CG-INVU-2062-15

Ref: Invitación sesión 10 de marzo de 2015,
Intercambiador Mesón de los Búcaros

Delta 34 materializado por la UIS y delta No. 34 materializado por el contratista, no coinciden

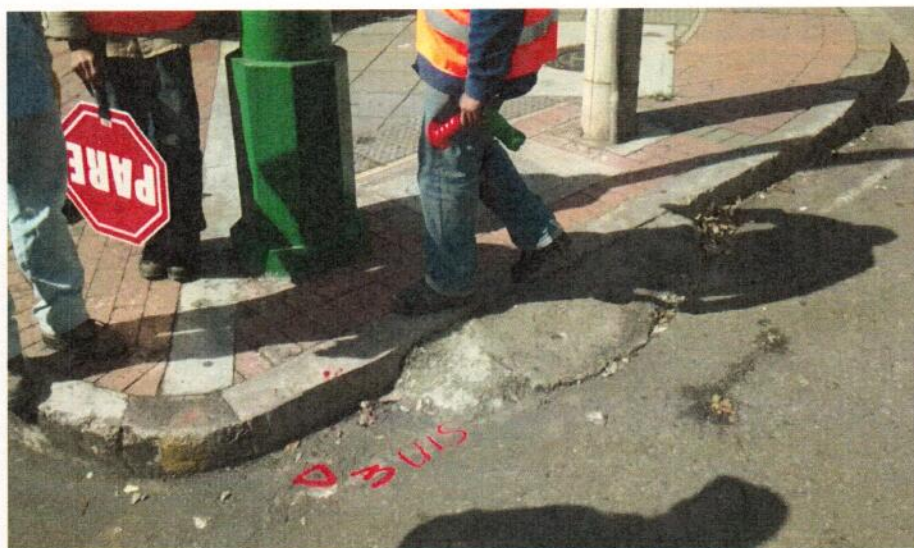
- El delta 34 del levantamiento de la Universidad y sobre el cual se amarra el levantamiento para los diseños difiere del replanteado por el contratista e interventoría como se muestra en la fotografía. El contratista tomó otro punto diferente y lo demarcó como delta 34.

Se concluyó después de esta reunión y de la visita de campo, que no existían las supuestas inconsistencias en el levantamiento topográfico que habían sido reseñadas en la prensa local.
